工程指示 / 要求簡箋(E.I.)

工程指示編號：EI / 160 / 20

工程名稱：觀塘裕民坊

工程項目：幕牆 T2,53H 趟門用橫料

AL TRANSOM DETAIL
IN WALL

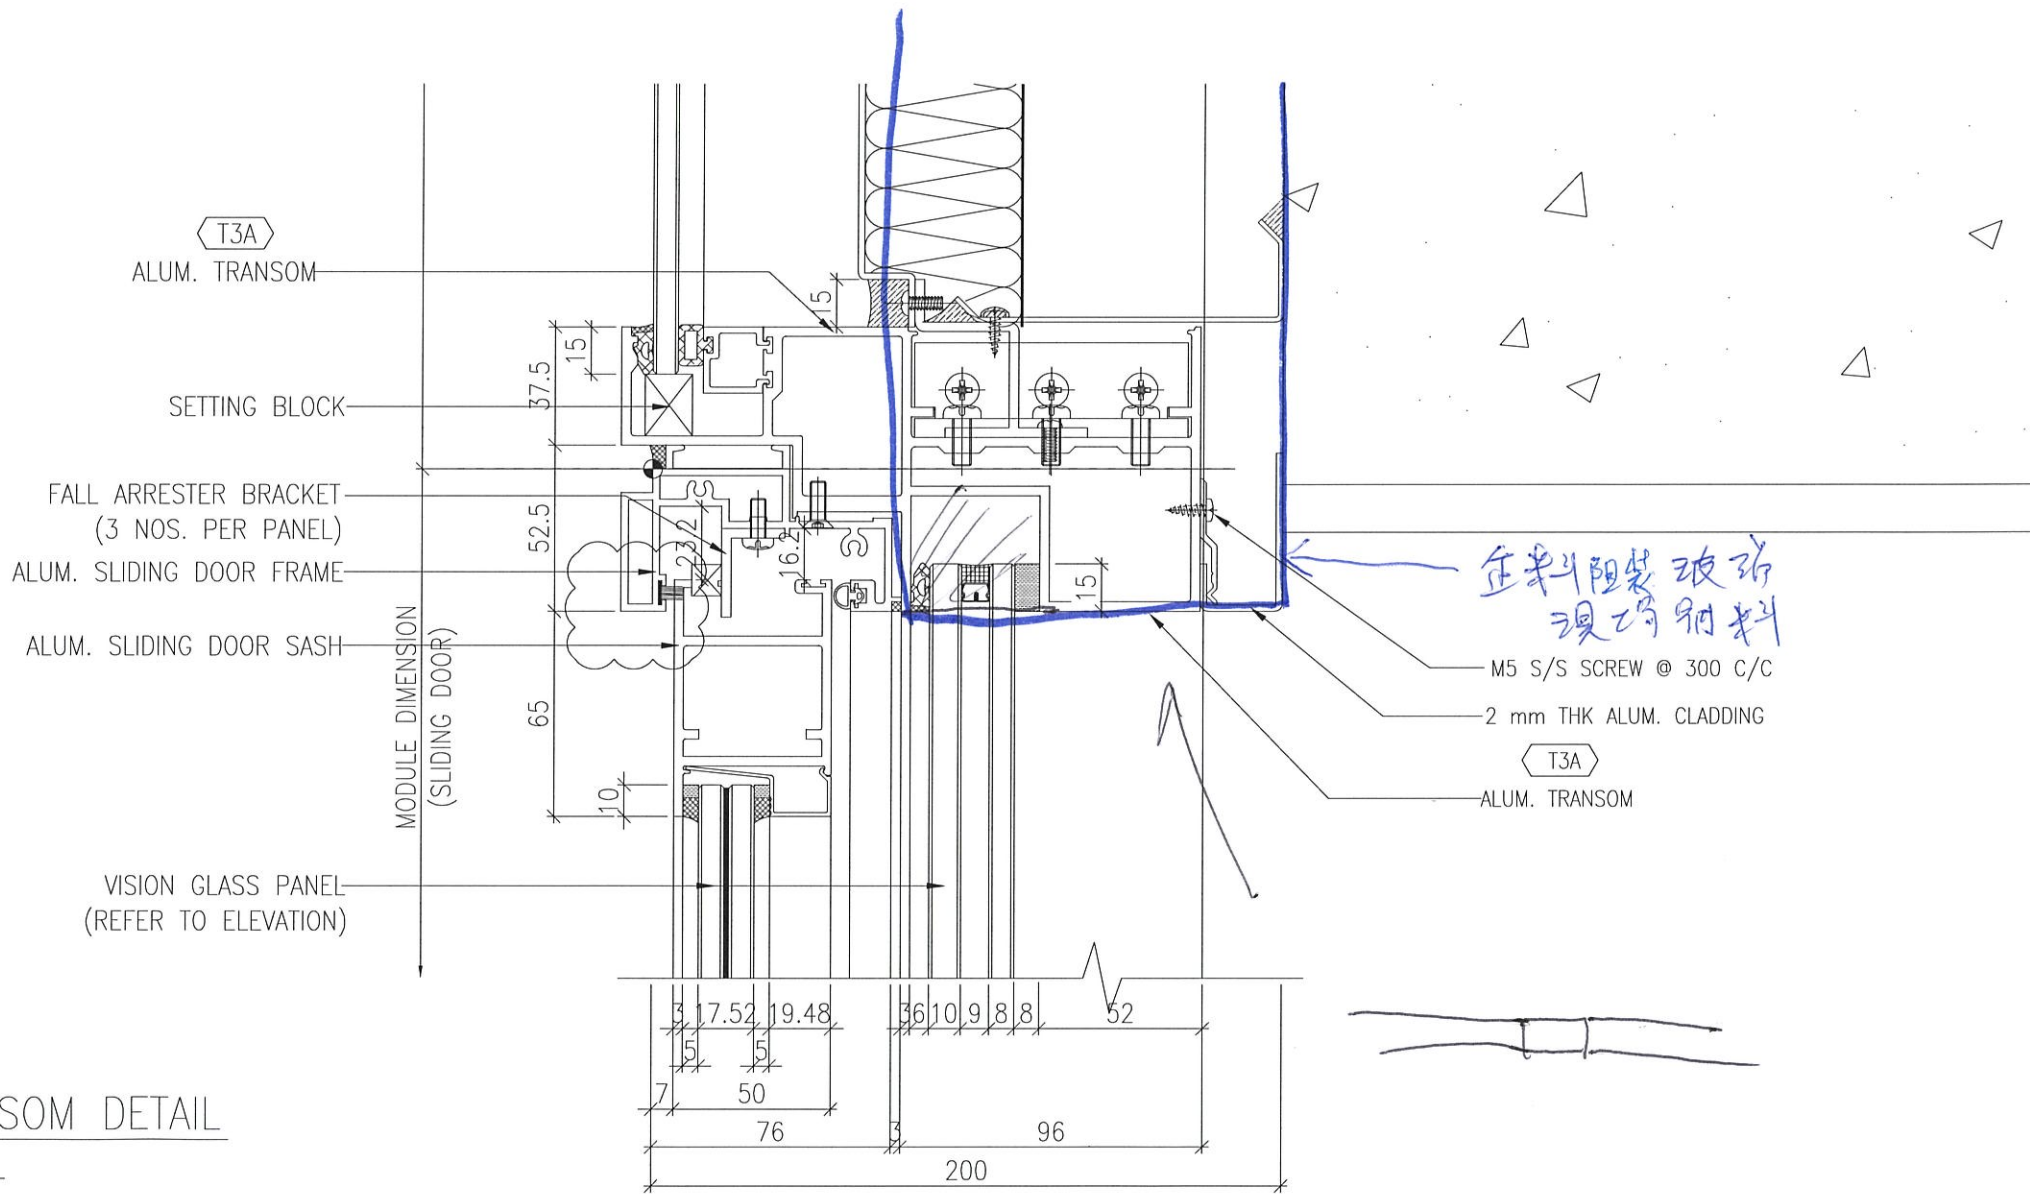
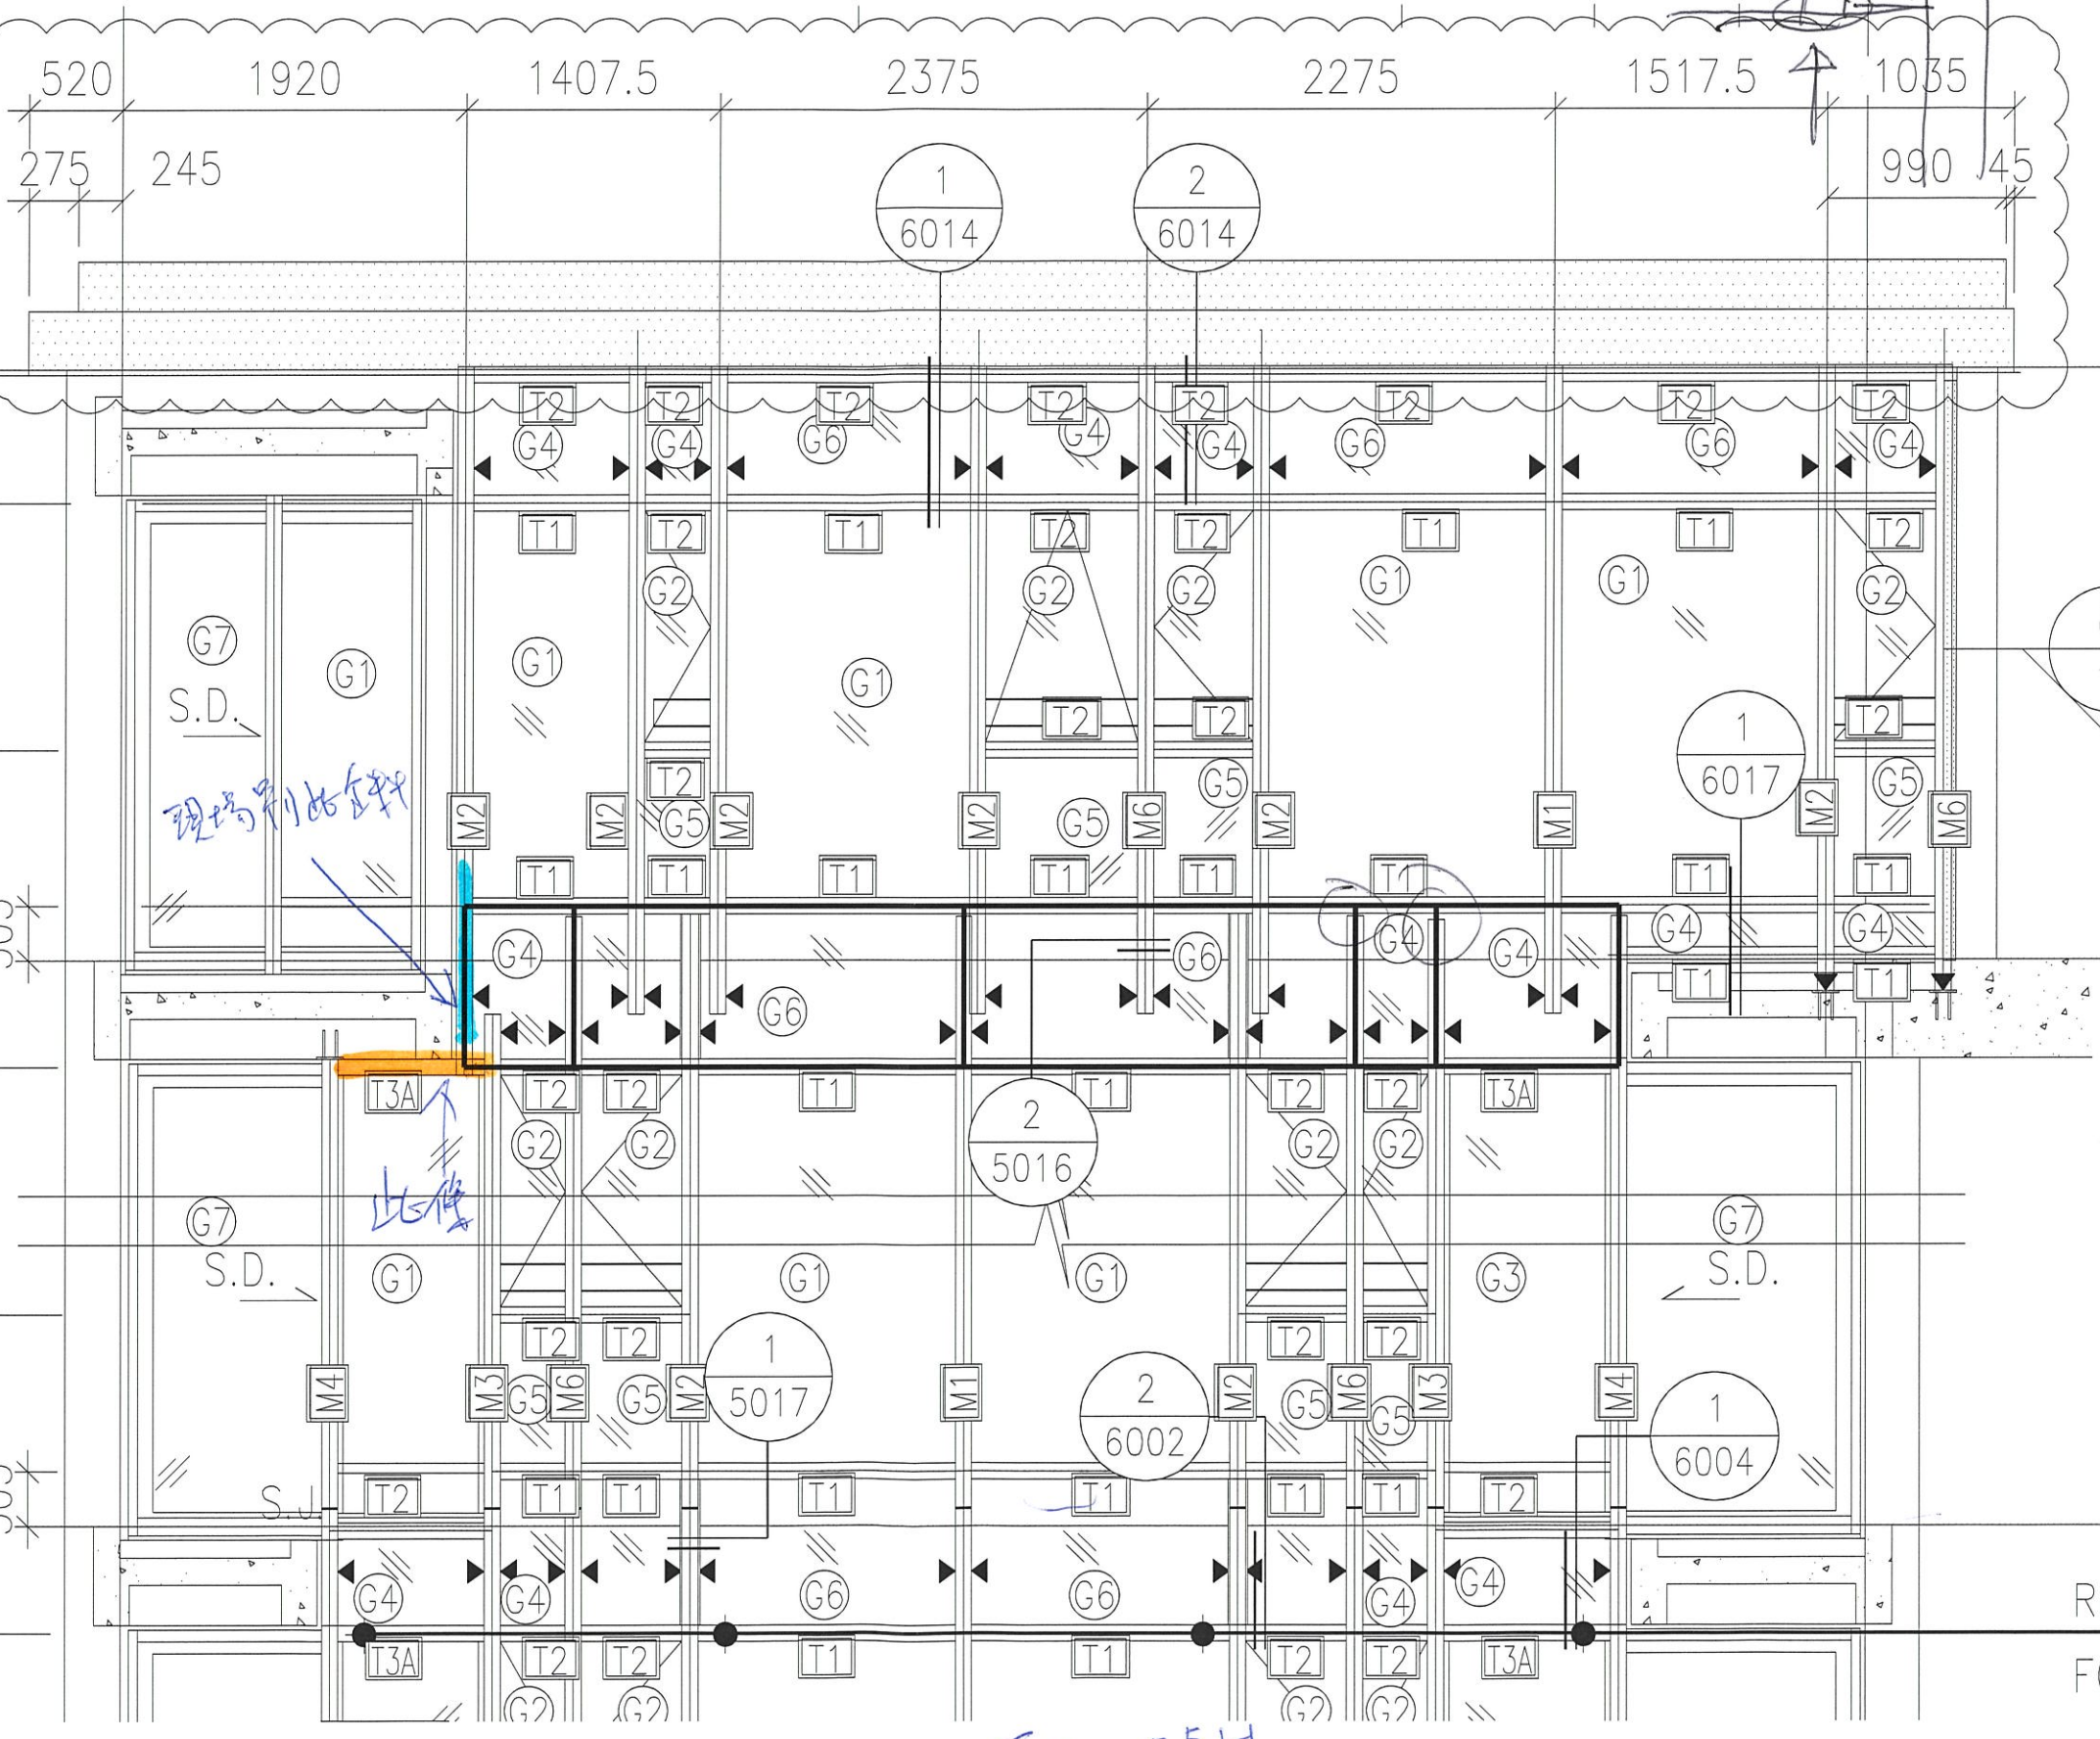
請按加工圖生產橫料送地盤安裝
因拆圖有誤，企料長至趟門頂橫梗框底，阻裝玻璃
需現場介企料及換橫料
謝謝！
